改善箇所説明図

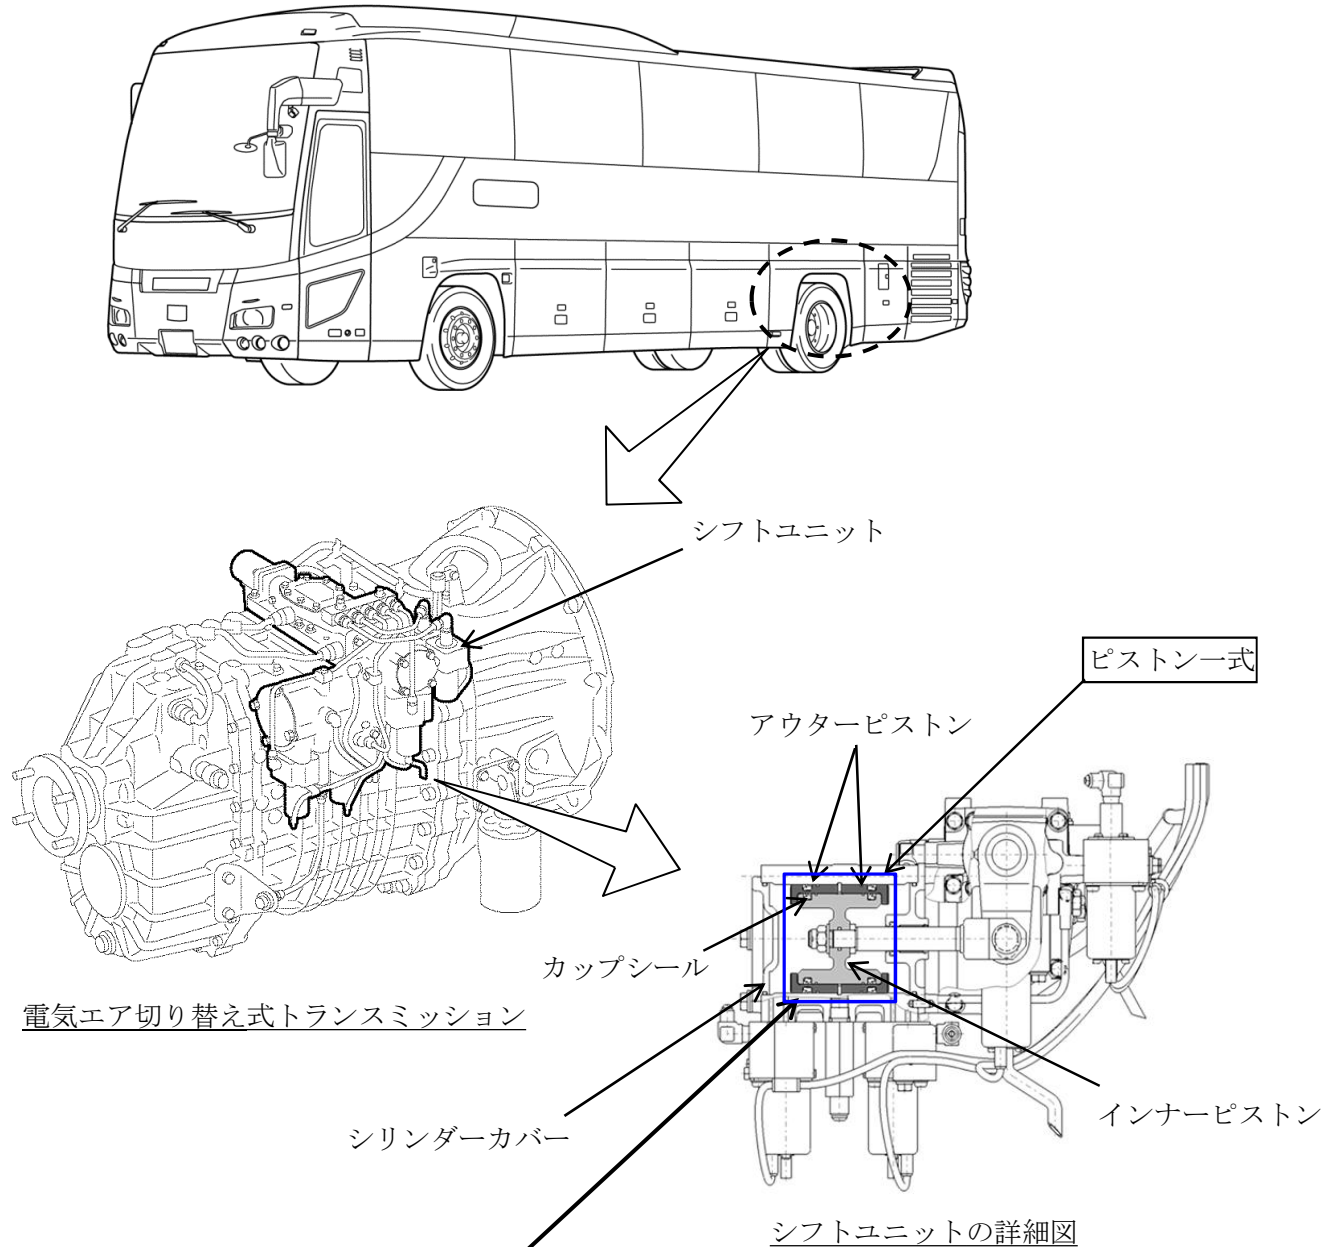
基準不適合発生箇所

大型バスの電気エア切り替え式トランスミッションのシフトユニットにおいて、偶数段と奇数段を切り替えるアウターピストンの端面形状が不適切なため、エア圧を受ける面積が不足し、切り替え時にアウターピストンの作動開始が遅れることがある。そのため、アウターピストンが急速に動きアウターピストンとインナーピストンのカップシールが摩耗してエアの気密が保たれず変速時間が長くなり、そのまま使用を続けると、最悪の場合、変速ができず走行不能になるおそれがある。

注： 内は交換する部品を示す。

全車両、シフトユニットのピストン一式を対策品に交換する。
